Høringssvar vedr. anlæg af Frederikssundmotorvej

Ved brev af 20. august 2009 har Transportministeriet fremsendt udkast til forslag til lov om anlæg af Frederikssundmotorvejen mellem Motorring 4 og Frederikssund.

KORT A – Område ved Ledøje-Smørum

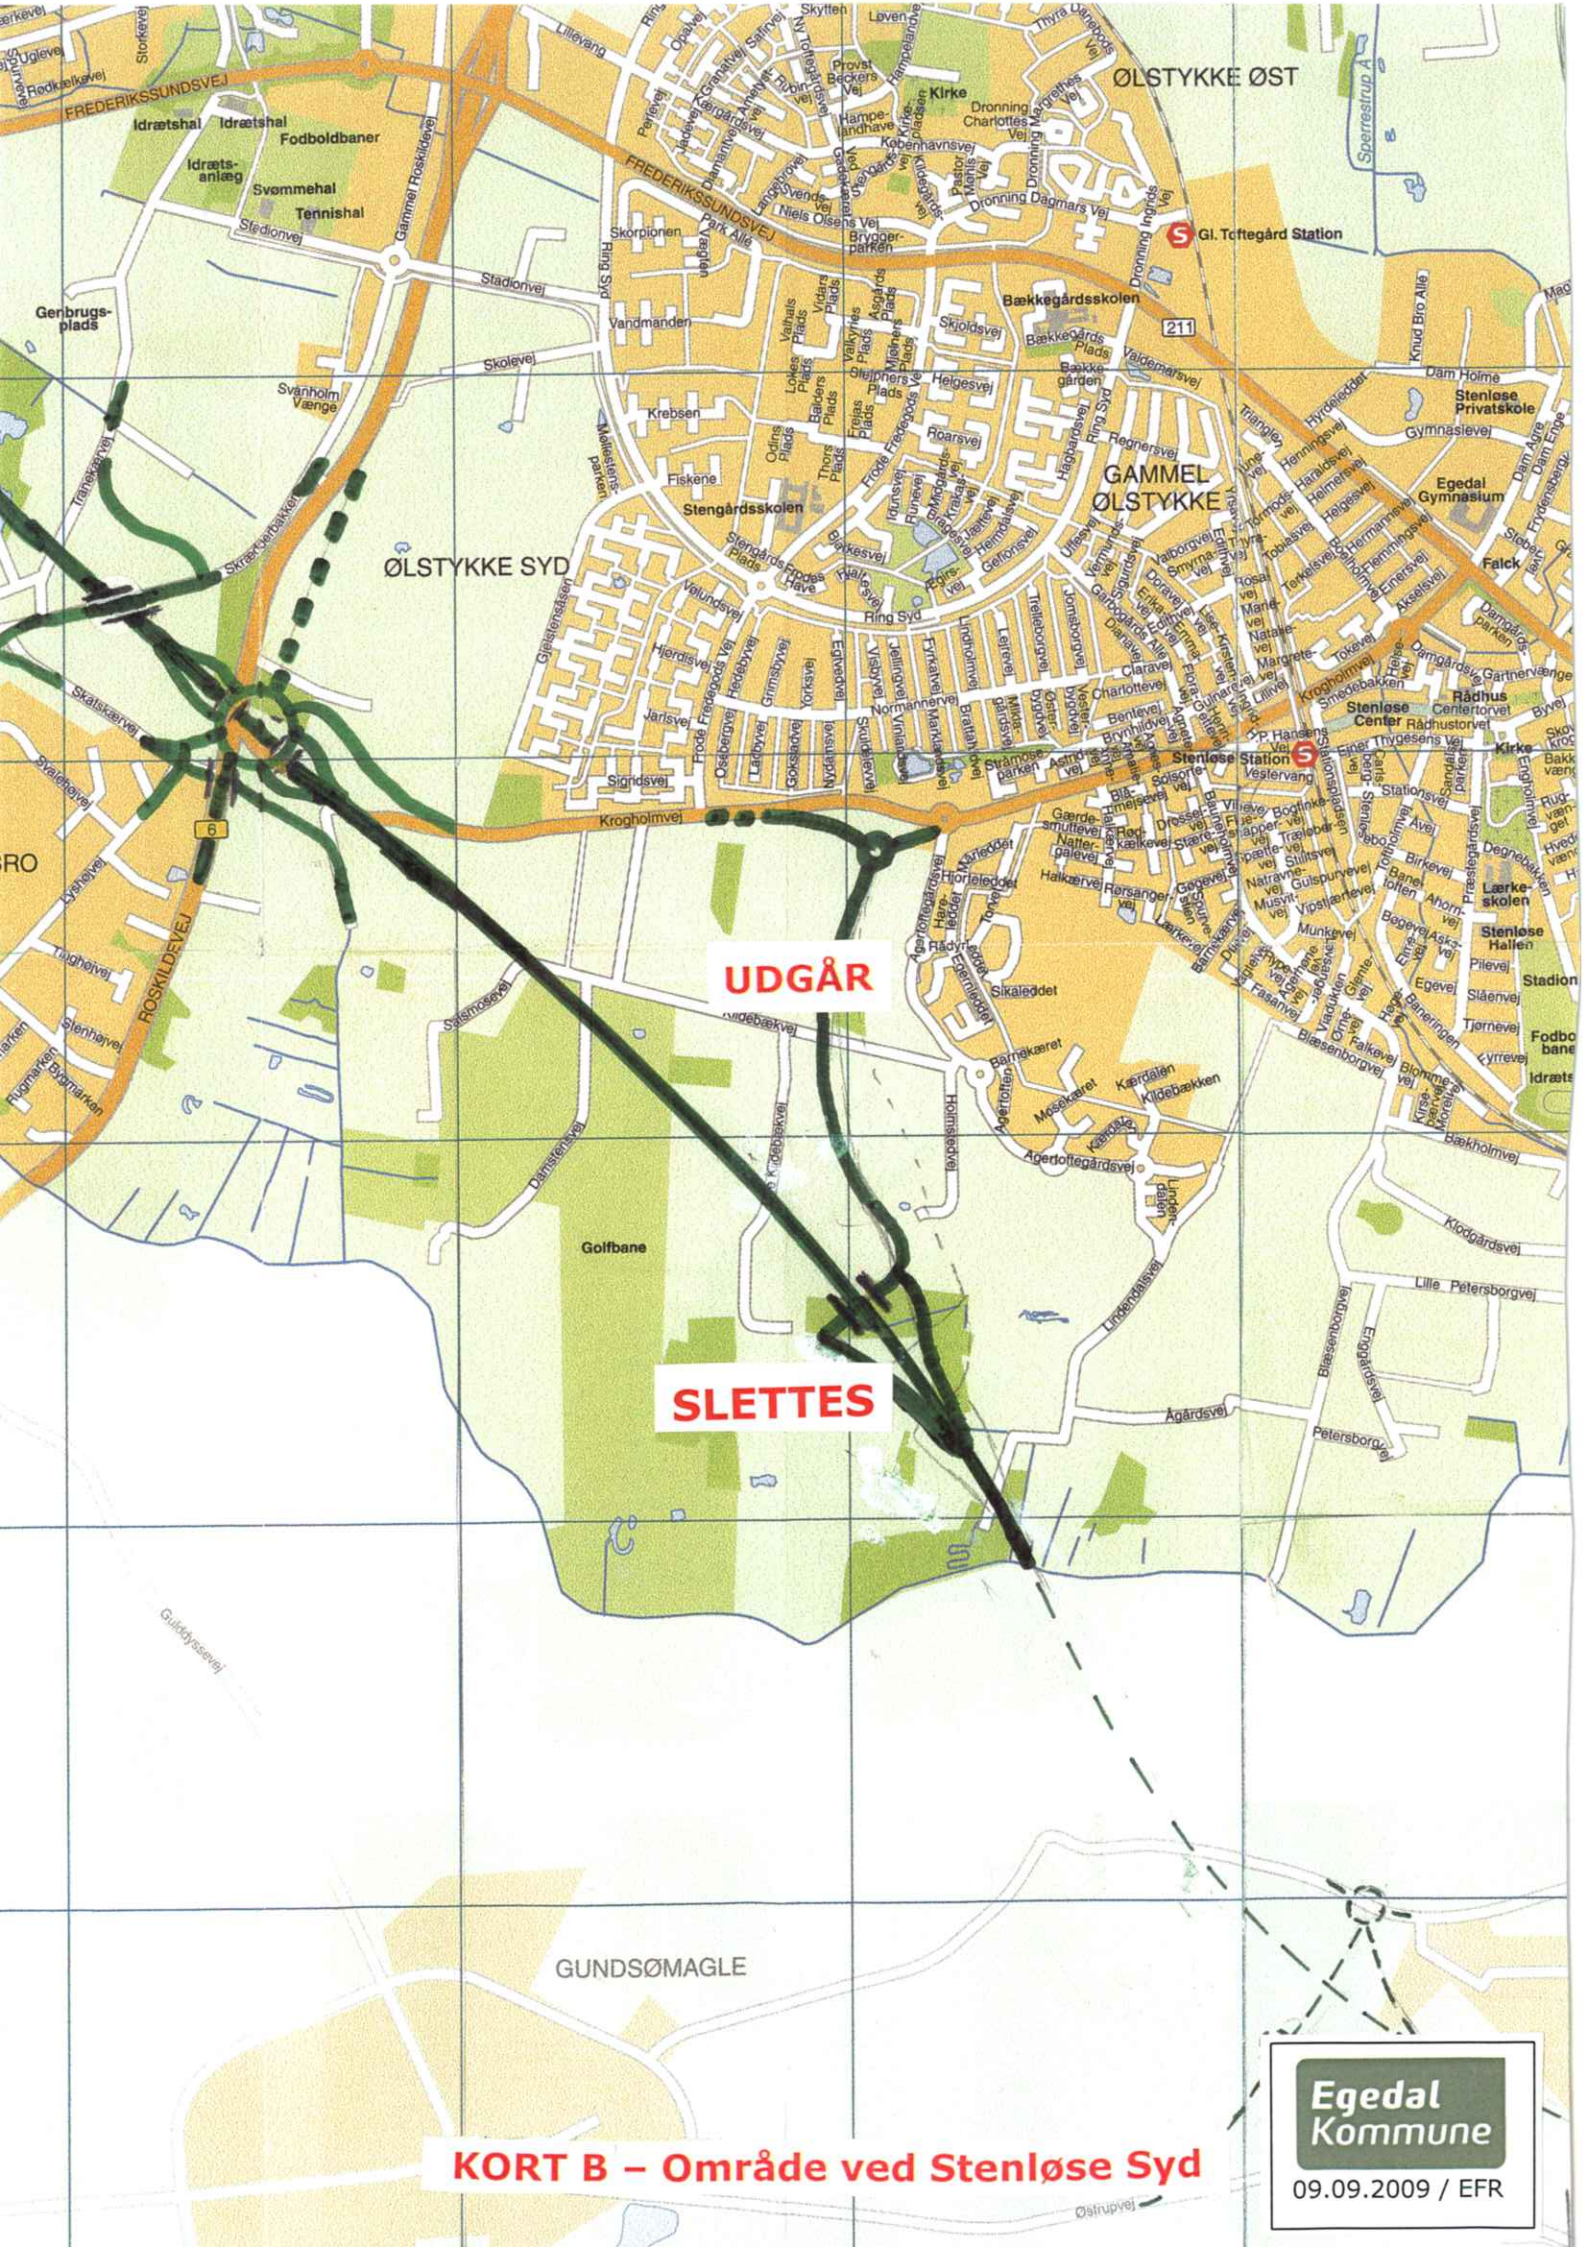
- Tilkørslen fra Smørum Parkvej over golfbanen udgår og tilslutningsanlægget umiddelbart nord for Ledøje slettes. En forbindelsesvej og et tilslutningsanlæg i dette området anses for unødvendig og vil virke belastende på boligområder og landbymiljøer.
- Tværvej mellem Smørumnedre og Smørumovre flyttes, så den går vest om Smørumovre i overensstemmelse med den i Fingerplan 2007 udlagte transportkorridor. Desuden konflikter linjeføringen med Egedal Kommunes udviklingsplaner.
- Forbindelsesvejen mellem Krogholmvej og motorvejen udgår og tilslutningsanlægget umiddelbart nord for Værebros Å slettes. En forbindelsesvej og et tilslutningsanlæg i dette område skønnes for tæt på boligområder og vil virke belastende på by- og landmiljøet.

FLYTTES

UDGÅR

SLETTES
